令和5年11月21日
堺市

東陶器こども園新築工事の設計図書の訂正について（通知）

東陶器こども園新築工事の設計図書等（図面及び参考内訳明細書）について、下記の通り、一部訂正しますので、お知らせします。

図面正誤表

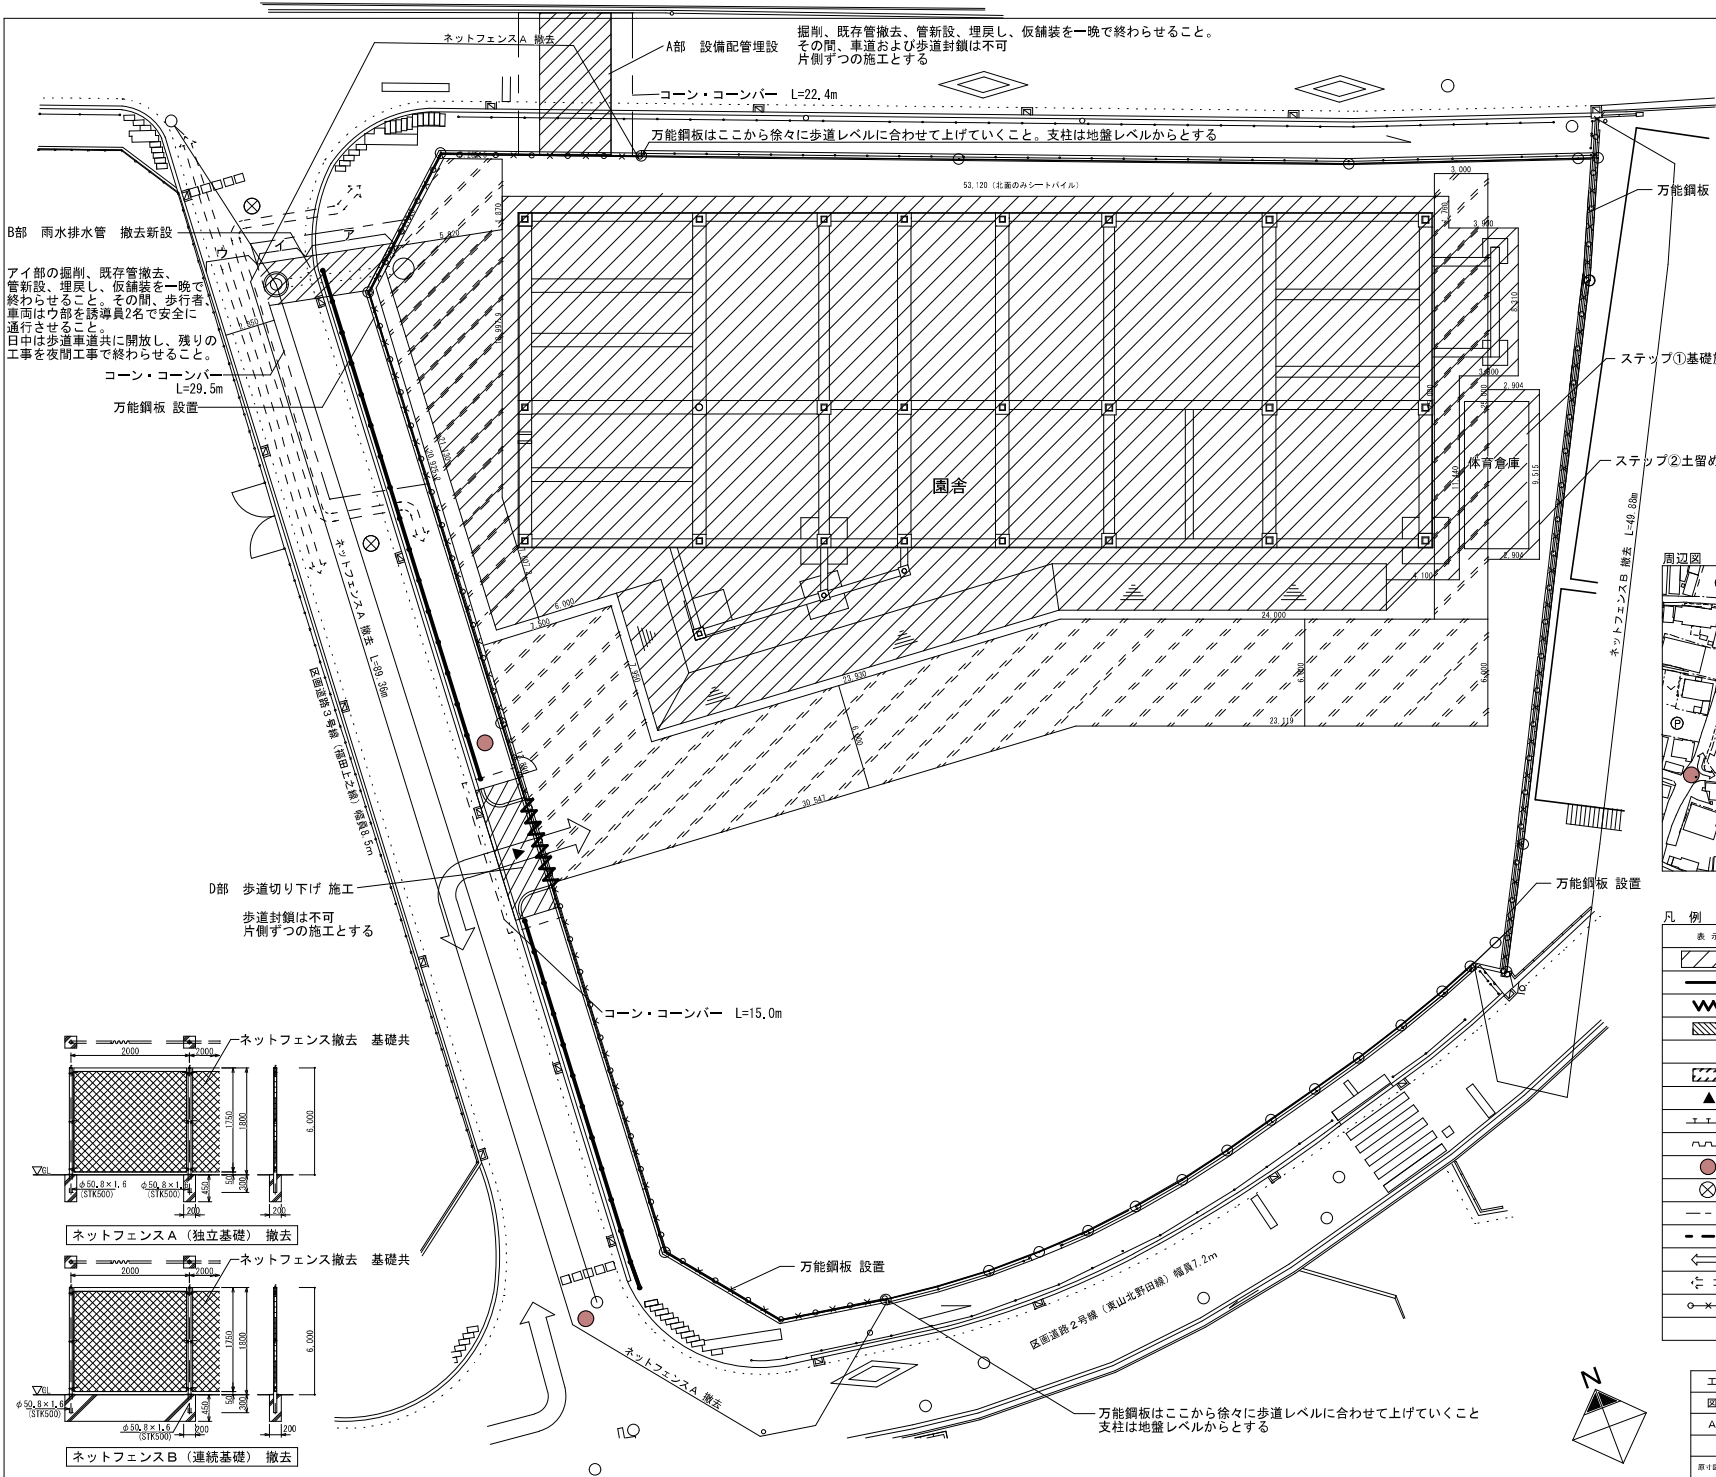
図面No.	図面名称	訂正箇所	誤	正	備考
K/01	仮設計画図 1	図面内表記内容	万能鋼板盛替え 記載なし	万能鋼板盛替え 記載	訂正
K/01	仮設計画図 1	図面内表記内容	万能鋼板盛替え時用ガードフェンス 記載なし	万能鋼板盛替え時用ガードフェンス 記載	訂正
K/05	仮設計画図 5（山留計画図）	図面内表記内容	園舎 親杭長さ 6.0m	園舎 親杭長さ 9.63m	訂正
K/05	仮設計画図 5（山留計画図）	図面内表記内容	雨水貯留槽 親杭長さ 3.6m	雨水貯留槽 親杭長さ 12.06m	訂正
K/05	仮設計画図 5（山留計画図）	図面内表記内容	土留め数量表 防火水槽 延長17.90m	土留め数量表 防火水槽 延長17.97m	訂正

工事名称	東駒郡こども園新築工事		
図面名称	仮設計図面1		
A3縮尺	1/300	A1縮尺	1/150
場 所	埼玉県 東駒郡 東駒郡こども園	図面番号	K / 01
図 面 縮 小 率

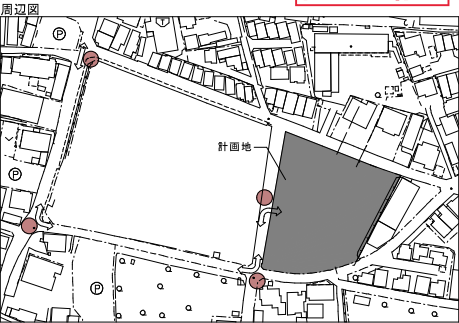
図面 K/01、K/05

図面の抜粋資料において、項目の訂正及び補足説明を行っている部分を雲マークで表現していますので、訂正前訂正後の図面を比較し、ご確認ください。
